Modulo per la presentazione delle osservazioni per i piani/programmi/progetti sottoposti a procedimenti di valutazione ambientale di competenza statale

ID: Codice procedura (ID_VIP/ID_MATTM):10844

Impianto per la produzione di energia elettrica da fonte eolica, costituito da 6 aerogeneratori della potenza complessiva di 37,2 MW, un sistema di accumulo da 25 MW e relative opere connesse in località "Rempillo" nel comune di Pitigliano (GR).

TESTO DELLE OSSERVAZIONI

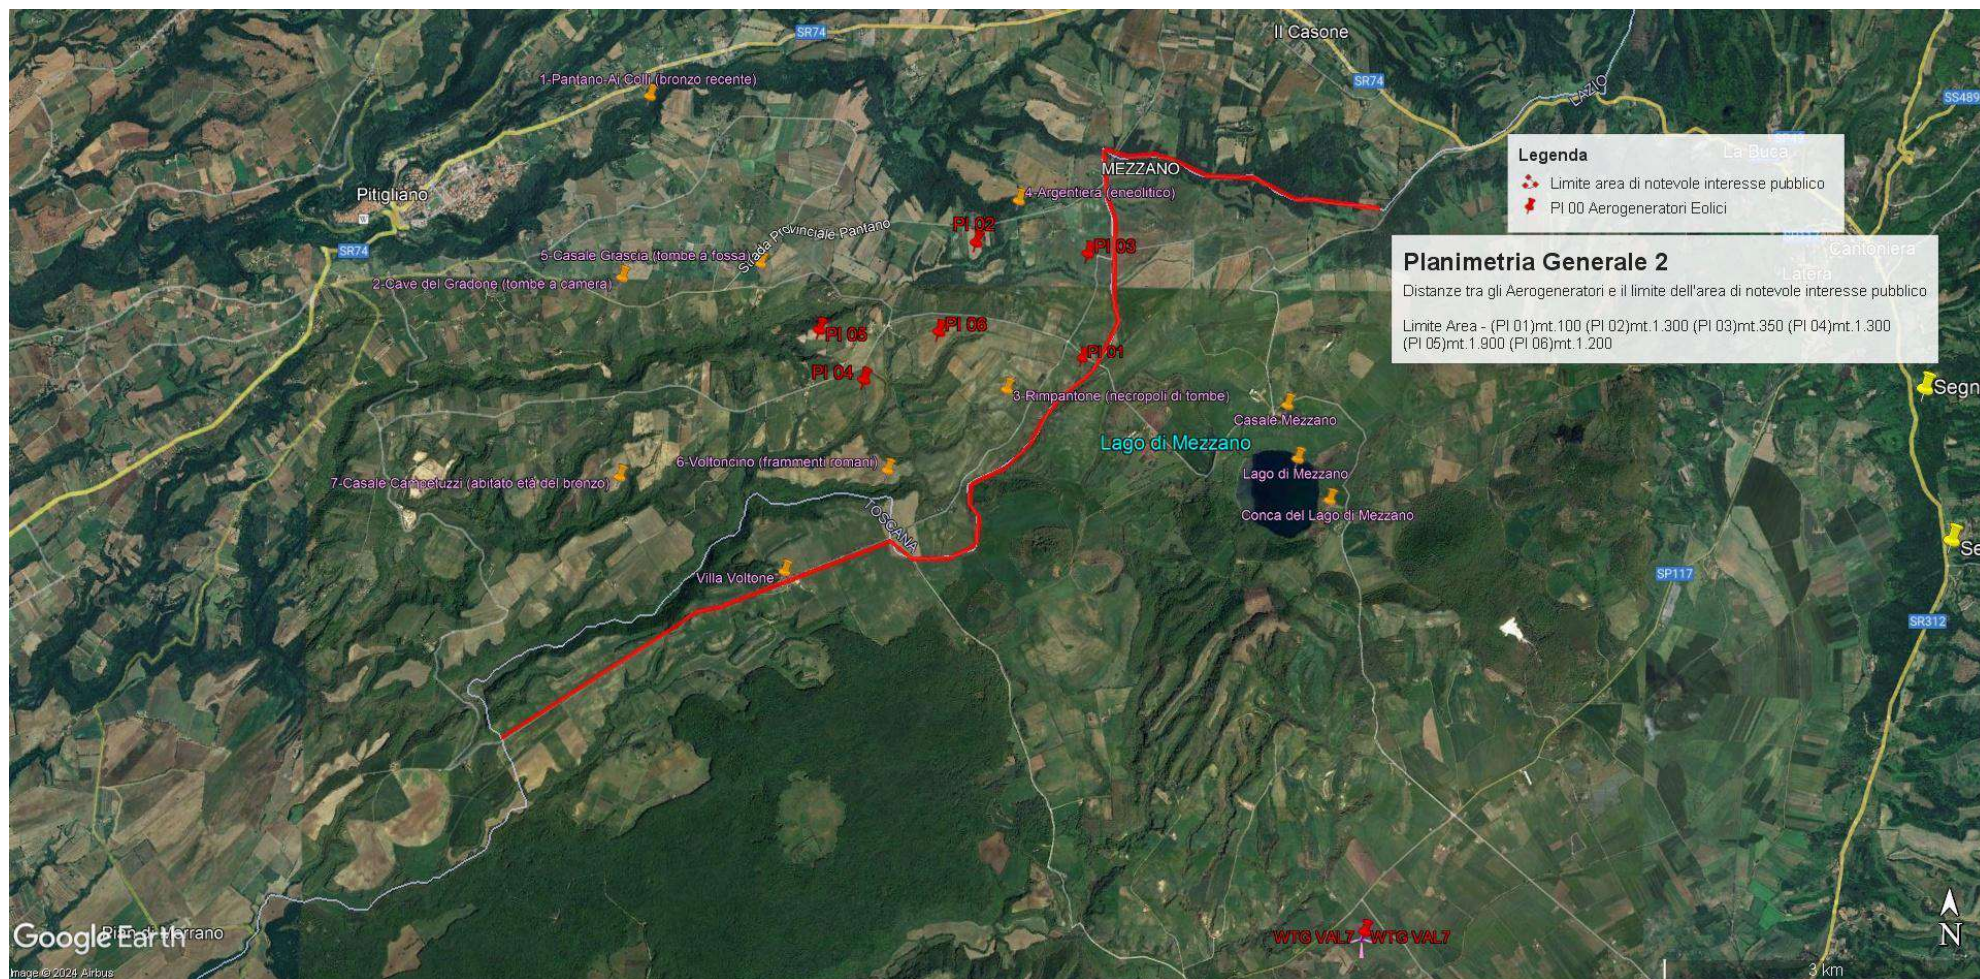
OSSERVAZIONE N. 1 : AREA dell'IMPIANTO EOLICO NON IDONEA ai sensi dell'art. 20 com. 8 lettera c quater del Decreto Legislativo n. 199/2021 e ss.mm.ii.

In sintesi, visti l'art. 20 comma 8 lettera c) quater del D.Lgs n 199/2021 e le Linee guida nazionali appena citate, considerato l'enorme impatto dell'impianto eolico industriale denominato "Rempillo" sulla zona paesaggistica di notevole interesse pubblico ben individuata nelle immagini n.1 e n. 2 e sui Beni Culturali evidenziati nell' immagine n. 3 dell'Allegato alle presenti Osservazioni, per la collocazione delle pale P04 e P05 direttamente all'interno del perimetro di un'area archeologica e per gli impatti anche sull'area intermedia e vasta dei pregiati territori laziali della Tuscia settentrionale e in particolare di quelli del pitiglianese ricco di emergenze agricole, naturalistiche, storiche e archeologiche del periodo etrusco ma non solo, si chiede che venga negata l'autorizzazione all'insediamento dell'impianto eolico denominato "Rempillo".

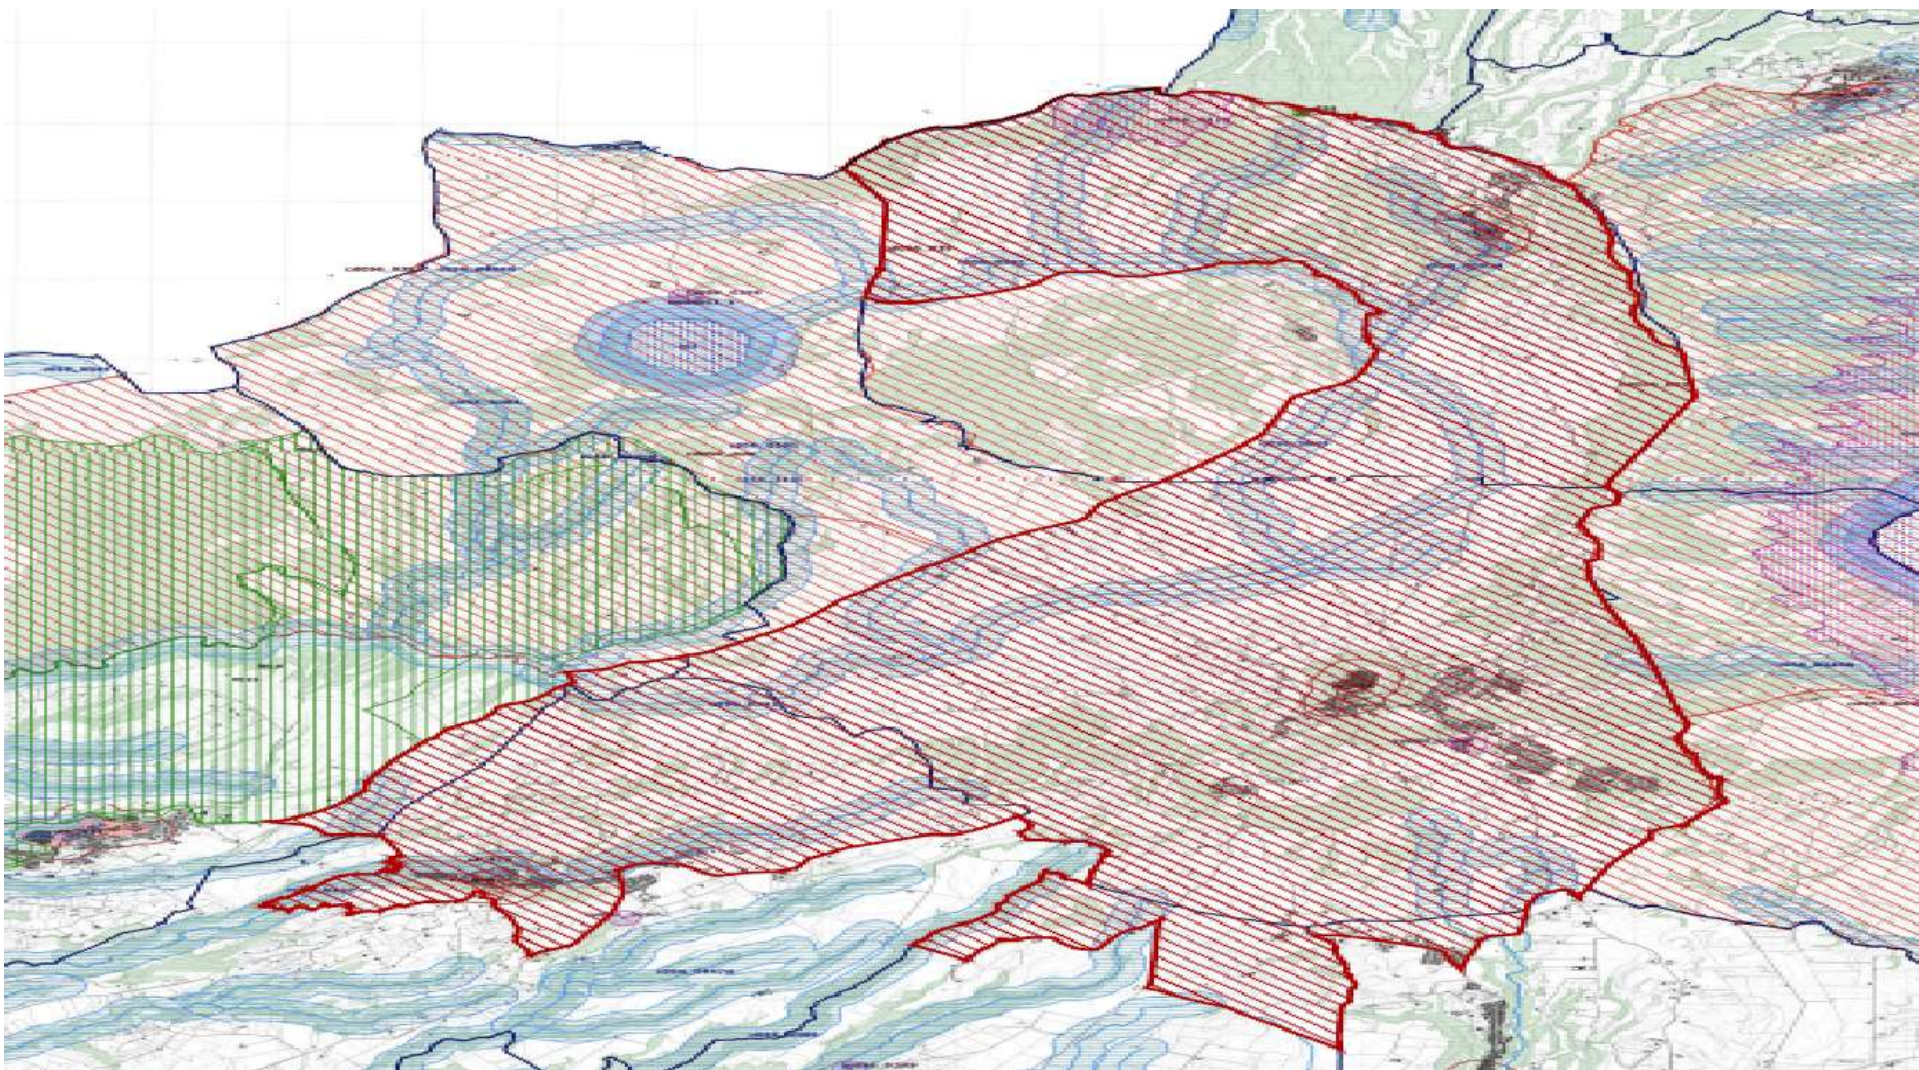
Alla luce del combinato disposto dal "vincolo sul patrimonio paesaggistico (artt. 136 e ss. e 142 del decreto legislativo n. 42/2004 e ss.mm.ii.) e sui beni culturali" (artt. 10 e ss. del decreto legislativo n. 42/2004 e ss.mm.ii.) e dal comma 8 lettera c-quarter del D.Lgs 191/2021 e ss.mm.ii si evince che, ad oggi, le aree in cui sono previsti gli insediamenti dei sei aerogeneratori dell'impianto eolico denominato "Rempillo" non sono idonee perché ricadono tutte all'interno della fascia di rispetto dei **beni paesaggistici di notevole interesse pubblico denominati "Conca del Lago di Mezzano e territorio circostante" (D.M. 22.05.1976)** comprendente anche il **vincolo "Selva del Lamone" (D.M. 22.05.1984)** tutelati dall'**art. 136 del Codice dei Beni Culturali e del Paesaggio** e in particolare un aerogeneratori (P01) è a 100 metri dal primo vincolo citato e gli altri cinque compresi in una distanza massima tra 1 km e 2 km (vedi immagine n. 1 dell'ALLEGATO). Nella fascia di rispetto dei 3 km anche la porzione di vincolo rappresentato dalla Selva del Lamone che gode di altre importanti tutele in quanto Riserva Naturale regionale (L. 394/91 e L.R. 29/97), Zona di Protezione speciale (ZPS) insieme ai Monti di Castro collegati tra loro da una Zona di Conservazione Speciale (ZSC), il sistema fluviale Fiume Fiora-Olpeta. La Selva del Lamone oltre il vincolo paesaggistico di notevole interesse pubblico che la rende area non idonea all'installazione degli impianti FER anche nelle sue fasce di rispetto dei 3 km, gode di un'altra tutela che ne rivela l'importanza di area di importanza internazionale per l'avifauna IBA (012) che viene collegata all'altra IBA (099) Lago di Bolsena attraverso la ZPS Caldera di Latera e la ZSC Lago di Mezzano che insieme sono compresi nel vincolo paesaggistico " Conca Lago di Mezzano..." e verranno uniti dal nuovo vincolo paesaggistico "*Ambito paesaggistico, geologico e geomorfologico dell'orlo della caldera di Latera e delle sue pendici interessate dai centri eruttivi periferici*" (si veda a riguardo la proposta pubblicata sul sito del MIC in data 09/08/2023 e l'immagine n. 2 dell' ALLEGATO) all'area di notevole interesse pubblico " Conca del lago di Bolsena" (D.M. 24.10.1960). Praticamente una vasta zona che per interesse paesaggistico e naturalistico oltre che storico, archeologico e identitario rappresenta un unicum nel panorama nazionale.

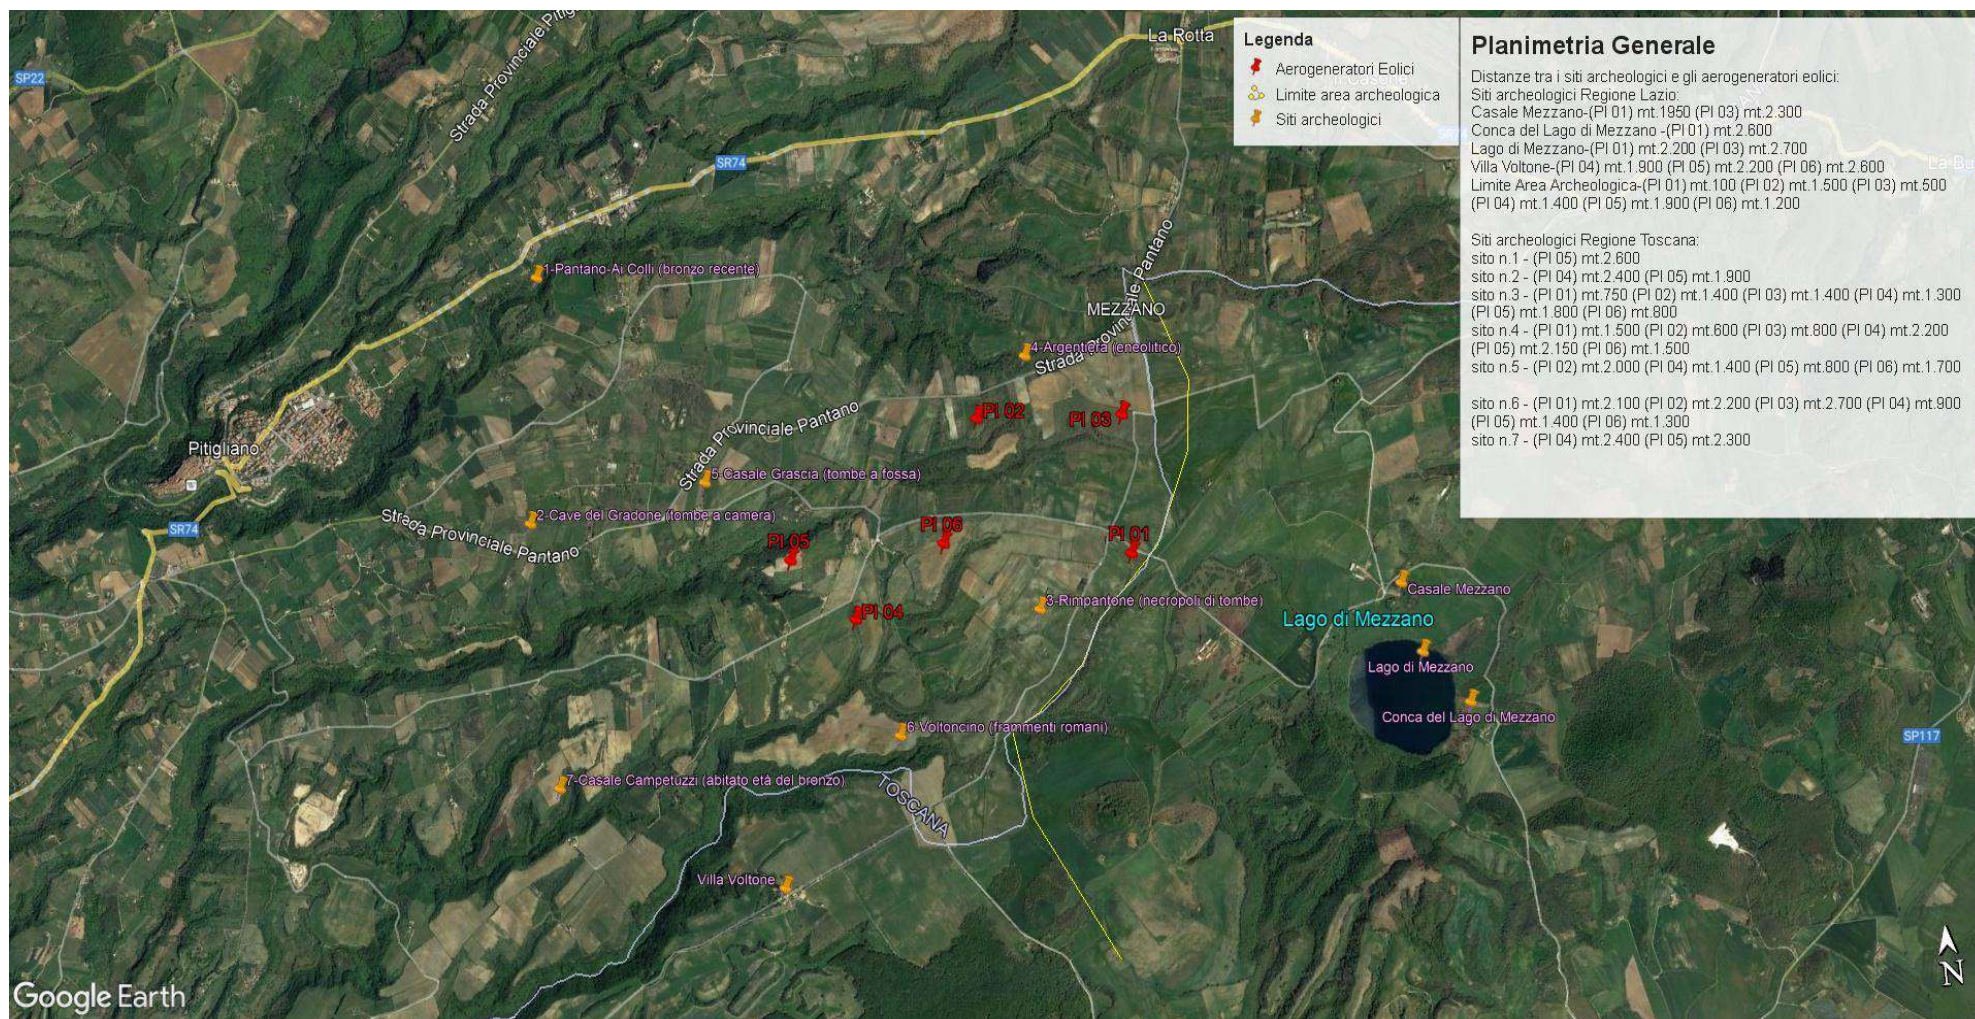
Inoltre, la zona in cui insisterebbe l'impianto eolico industriale Rempillo è compresa nelle fasce di rispetto di 3 km di diversi beni archeologici tutelati dalla parte II del Codice dei Beni Culturali (vedi Allegato, immagine n. 3). Inoltre le pale P04 e P05 ricadono all'interno di un'area archeologica che la Proponente vorrebbe cancellare per il semplice fatto che non è riportata nel documento regionale ma nel documento provinciale come meglio dettagliato nell'Osservazione n. 5. Alla luce di quanto documentato appare chiaro quindi che la collocazione dell'impianto non ha tenuto conto alcuno dei vincoli dell'area nella quale è stato progettato e l'inserimento dell'impianto eolico nel paesaggio e sul territorio non è corretto (Allegato IV delle Linee guida nazionali di cui al D.M dello Sviluppo economico del 10.09.2010).

sul territorio e sulle economie di tre Comuni del Lazio (Farnese, Valentano e Latera) si trova nelle fasce di rispetto dei Beni di notevole interesse pubblico come si è evidenziate nelle Osservazioni n. 1 e 2 e crea anche degli impatti negativi anche sui beni naturalistici come verrà dettagliato nell'Osservazione n. 4. Inoltre andrebbe a sommarsi al già enorme cumulo di impianti eolici e fotovoltaici e geotermici che già creano una elevata criticità ambientale nella provincia di Viterbo e interferiscono anche con il territorio toscano come si può vedere dalle immagini nn. 4 e 5 dell'Allegato n. 1.

Immagine n. 4 Situazione di saturazione da impianti FER nella provincia di Viterbo. Non sono riportati gli impianti fotovoltaici e agrivoltaici che hanno inciso per buona parte nel cumulo di impianti FER per superare già nel 2023 gli obiettivi del PNIEC assegnati alla Regione Lazio per il 20230.

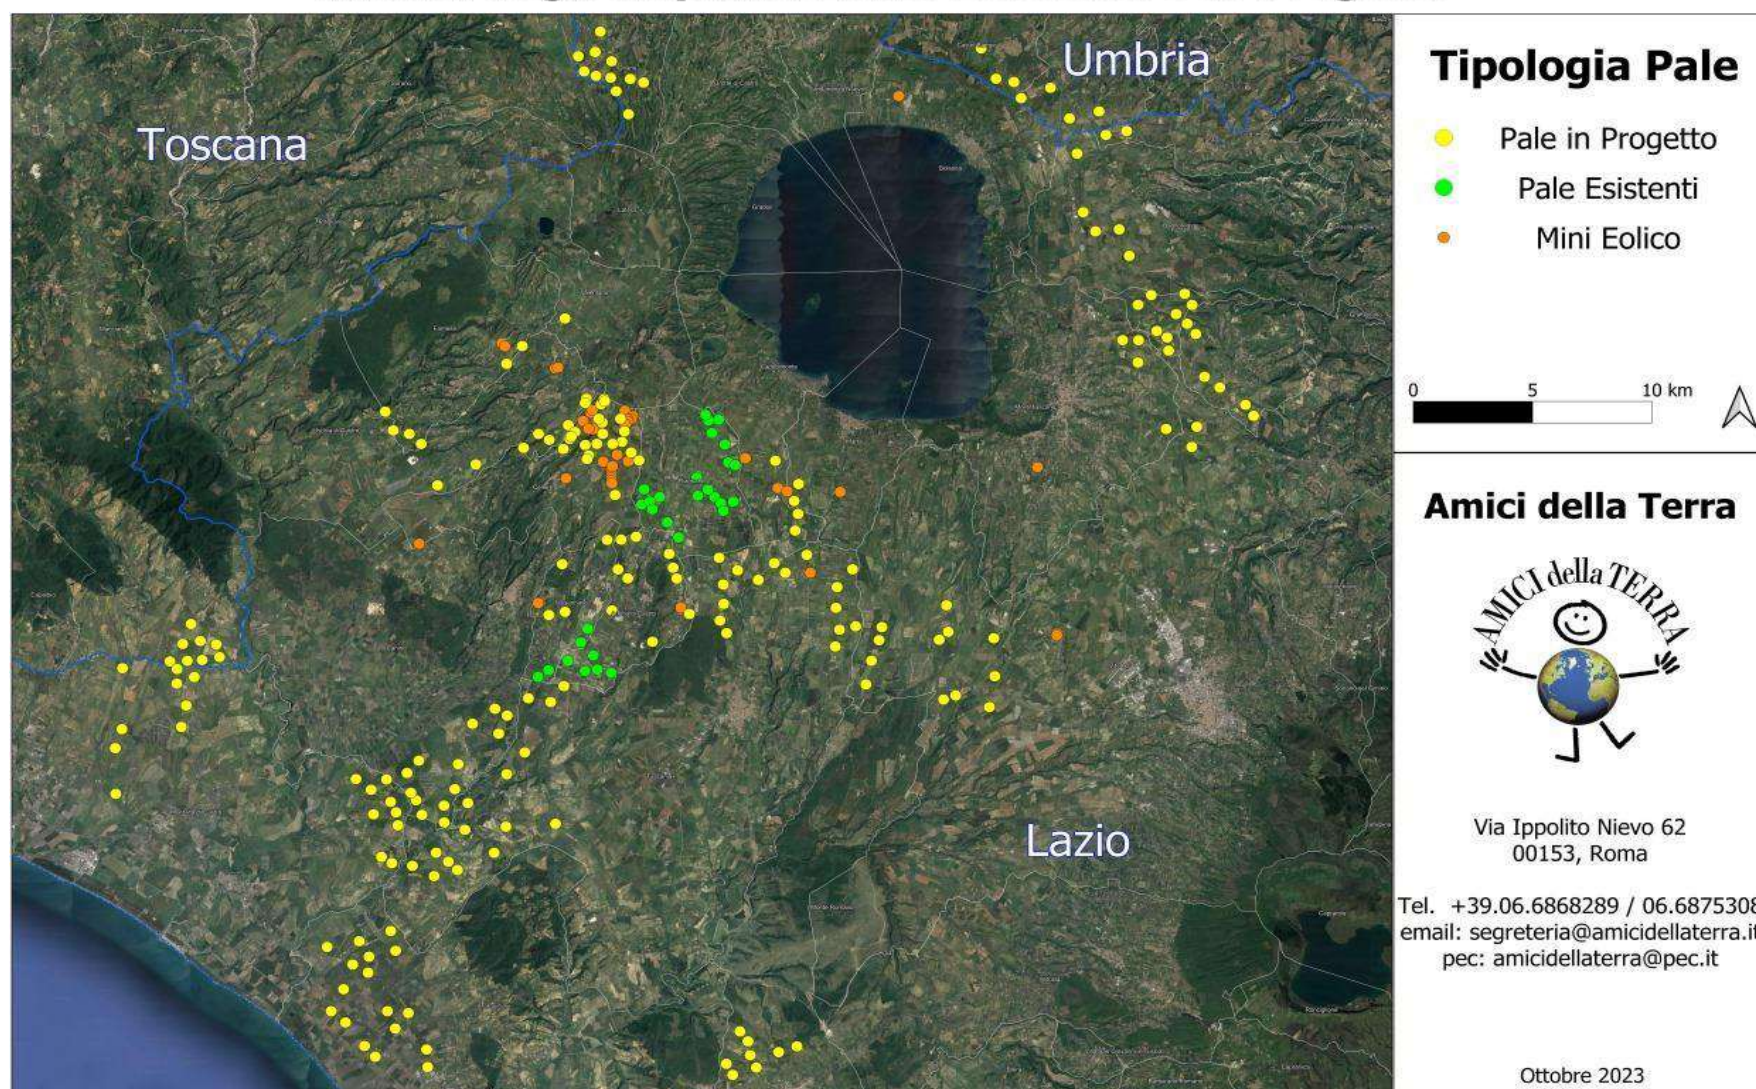
CONSIDERATO che il cumulo degli impianti FER installati e autorizzati, in particolare nella Provincia di Viterbo, rappresenta una elevata criticità per la sostenibilità ambientale di ulteriori eventuali iniziative, in relazione all'equilibrio tra le vocazioni territoriali e gli obiettivi energetici;
